Швы сварных стыковых соединений трубопроводов тепловых электростанций. Типы и основные размеры

Указанием Министерства энергетического машиностроения

от 12.08.85 № С4-002/6440

Пункт 7. Чертеж 2. Дополнить графикой:

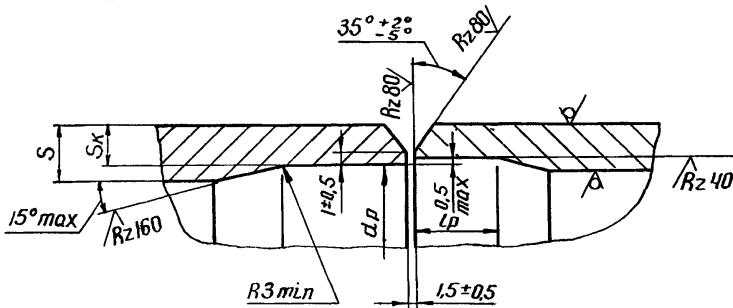
•Заголовок черт.2 изложить в новой редакции:

"Шов С2 односторонний со скосом двух кромок".
